**JUNTA DE ACLARACIONES**

**CITACIÓN PÚBLICA LOCAL NO. AD/CC/014/2026 "SUMINISTRO E INSTALACION DE TECHUMBRES PARA DIVERSOS CENTROS DEL SISTEMA DIF ZAPOPAN"**

**PLANTA ESTRUCTURAL**

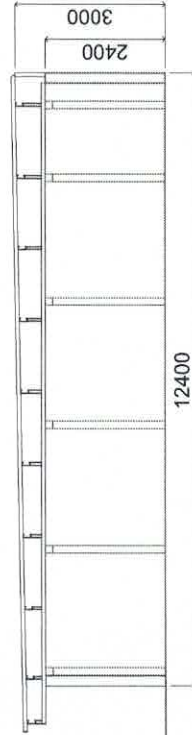
5.- Se sugiere (plano anexo) eliminar el panel existente, la estructura existente para mejorar la habitabilidad del espacio crear una estructura que resuelva el problema de la pendiente y la hermeticidad del espacio.

RESPUESTA: SE ACEPTA, Y SE REALIZA ACLARACIÓN A CADA UNO DE LOS LICITANTES PARTICIPANTES. SE ANEXA PLANO.
